Änderungsantrag

Änderungsantrag für den Mobilitätsausschuss vom 22.07.2026, TOP 2:

Verlängerung der U-Bahnlinie 5 West von Laim nach Pasing

Sitzungsvorlage 26-32 / V 00564

Abb. 2: Schematische Darstellung Querschnitt Am Knie mit Zweirichtungsradweg auf Höhe Hausnummer 11/13 (Quelle LHM)

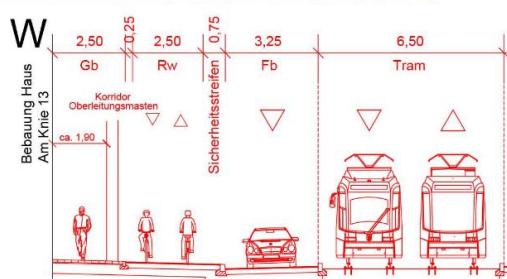
Die momentan vorhandenen Parkplätze an der Westseite von Am Knie sollen gemäß der Variante 2: „Parken Westseite“ erhalten bleiben, anstatt sie mit der Variante 1: „Zweirichtungsradweg Westseite (Vorzugsvariante)“ einem überbreiten Fuß- und Radweg zu opfern. Dass bei einer Gesamtbreite von Fuß- und Radweg von „nur“ 4,0 m anstelle von 5,25 m laut Vorlage „kein sicheres Angebot für Radfahrer*innen in beide Fahrrichtungen geschaffen werden“ könne, ist nicht nachvollziehbar:

Ziffer 1 geändert	1. Die Bedarfs- und Konzeptgenehmigung für die vorliegende Planung gemäß der unter Ziffer I. 3 dargestellten Raumaufteilung für die Abschnitte Am Knie (PA78) und Josef-Felder-Straße (PA79) wird erteilt. 1. Die Bedarfs- und Konzeptgenehmigung für die vorliegende Planung für den Abschnitt Am Knie (PA78) gemäß der unter Ziffer I. 3.2 dargestellten Variante 2: Parken Westseite und für den Abschnitt Josef-Felder-Straße (PA79) gemäß der unter Ziffer I. 3.4 dargestellten Raumaufteilung wird erteilt.
--------------------------	---
